ALPS処理水希釈放出設備及び関連施設の新設について

2022年3月1日

東京電力ホールディングス株式会社

審査会合における主な指摘事項※等に対する回答

①-4. 地震時のクリティカルケース

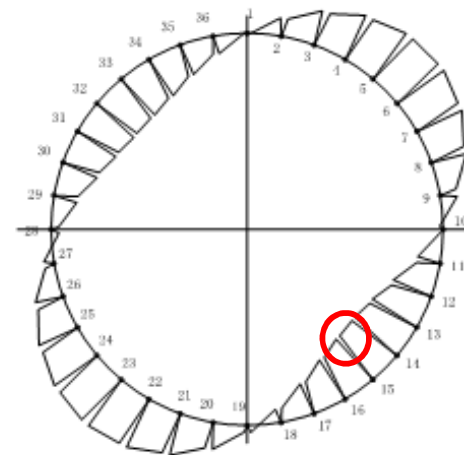
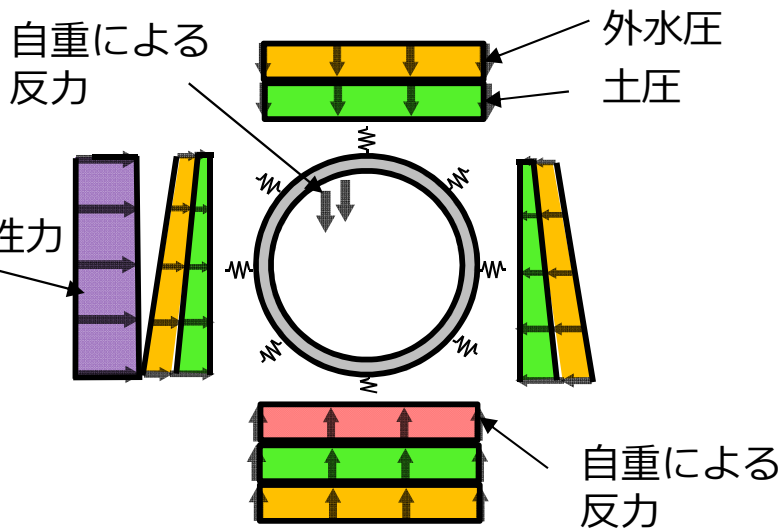
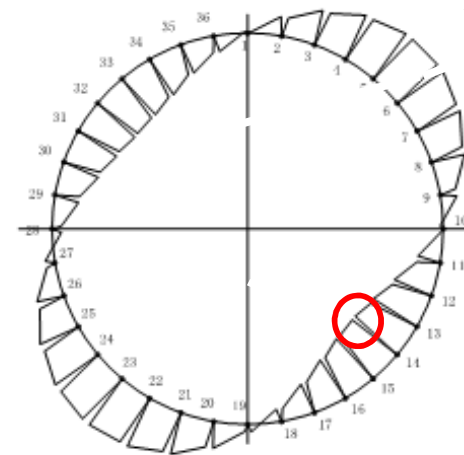
- 放水設備について、地震時の変位照査結果における抜け出し量に対する許容値及びその設定根拠を整理して提示すること。
- 放水トンネルの横断面方向の応力度照査結果について、地震時の地盤変位による応力増分に対する余裕度を整理して提示すること。

- 地震時における放水トンネルは、左図に示す通り空水時がクリティカルケースとなる。
- 満水時は、右図に示す通り地震時慣性力と内水圧が逆向きに作用し、水平力を低減させるため、クリティカルケースとならない。

検討部位	応力度照査 (作用/許容)	
	曲げ モーメント	圧縮力
覆工板 (発進部)	0.15	0.27
覆工板 (最深部)	0.15	0.29

②-1. 混合希釈の判断基準について

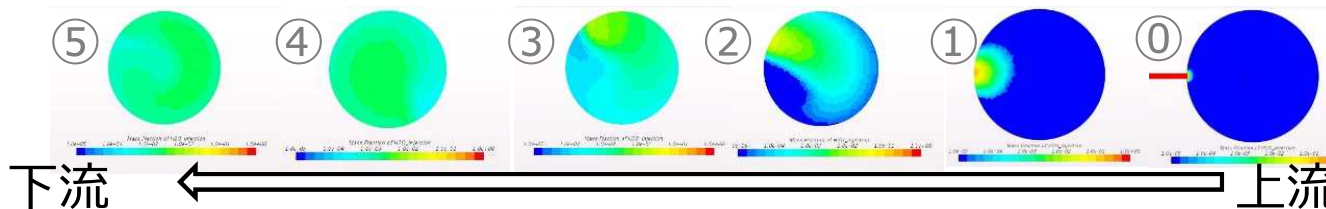
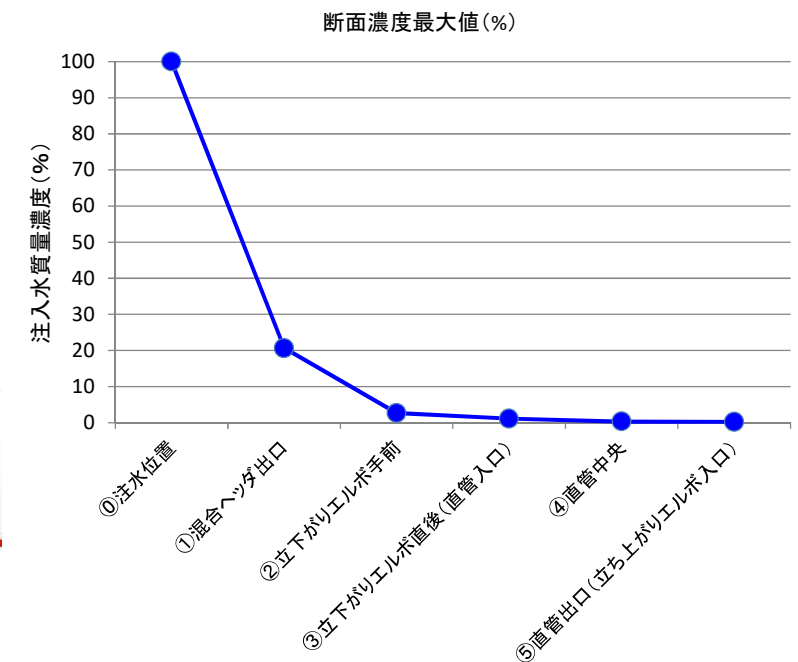
- ALPS処理水の海水への混合希釈シミュレーション結果に対して、海水配管ヘッド内の濃度分布の平均ではなく、濃度がおおむね1,500 Bq/L を下回っていることの判断基準やその基準を満足する位置について、考え方を含めて明確に示すこと。その際、運用・手順で上記を担保する場合は、設計への取り込み方を示すこと。

- 流体解析により海水配管内の各断面における注入したALPS処理水の質量濃度を計算
 - 海水流量34万m³/日、ALPS処理水流量500m³/日の評価であり、理論質量濃度は0.14%
- 各断面におけるALPS処理水の質量濃度の最大値から混合希釈が進む状況の評価
 - ④直管中央以降は、ALPS処理水の質量濃度最大値が1%を下回る値となっており、概ね混合希釈が進んだと判断

名称	断面濃度最大値 (%)
① 注入位置	100
① 混合ヘッダ出口	20.6
② 立下りエルボ手前	2.65
③ 立下りエルボ直後 (直管入口)	1.10
④ 直管中央	0.30
⑤ 直管出口 (立ち上がりエルボ入口)	0.23

③-1. 概要

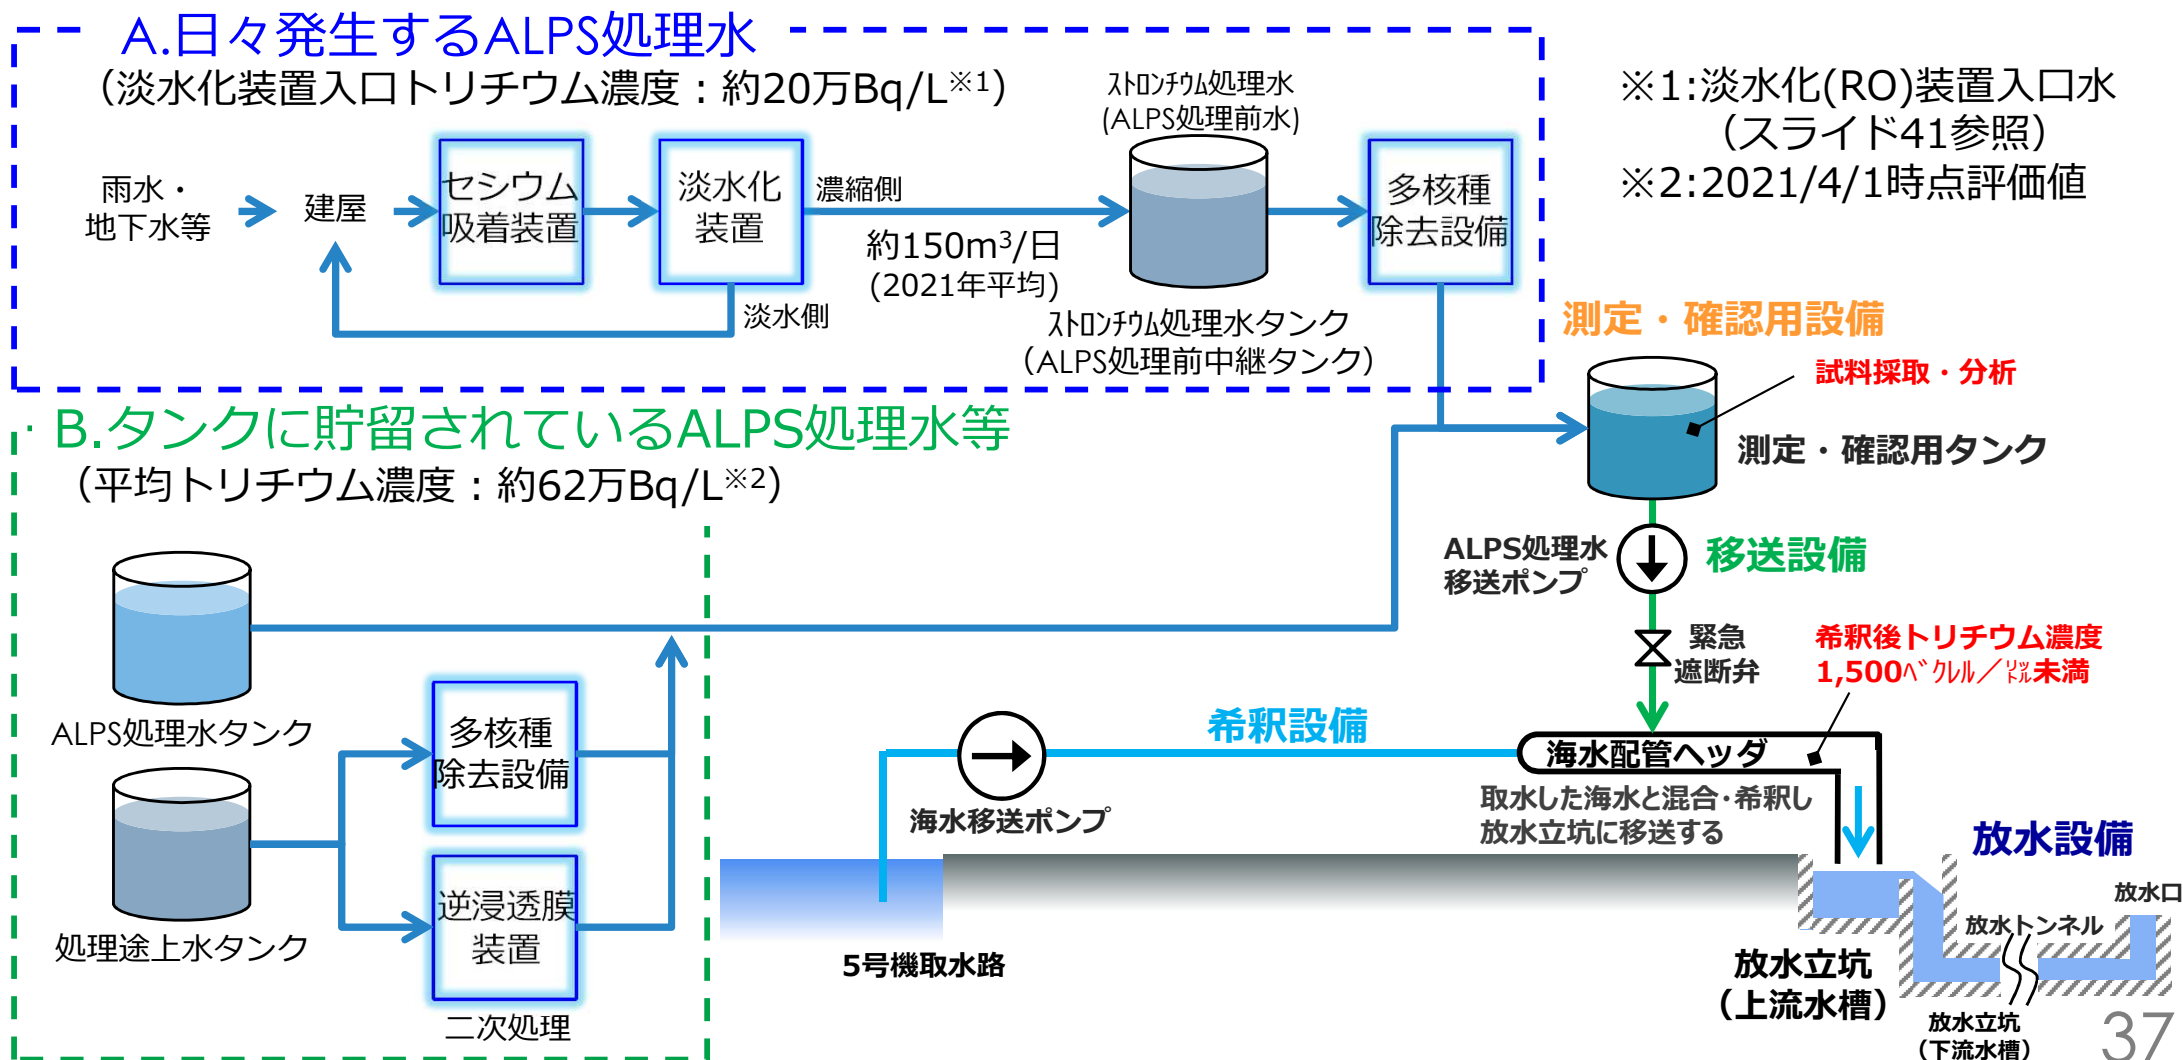
- 年間トリチウム放出量を管理するに当たって、インターロックを介して機械的に放出操作を止めることの他、今回東京電力から口頭で説明のあった年間放出計画の基本的な内容や当該計画に沿った放出管理の方法について説明すること。

- 予め毎年度、当該年度のトリチウム放出総量の実績を公表する際に合わせて、汚染水発生量の状況（推移）、淡水化装置（RO）入口トリチウム濃度（推移）や、今後の敷地利用計画（必要な面積、時期）等を年度末までに精査し、翌年度の放出計画を策定する予定である（詳細はスライド37、38参照）。

- 上記に加えて、第5回審査会合にてご説明した設備面でのインターロックを設けることで、22兆Bq/年を上回らないように運用時においても管理する。（スライド40参照）
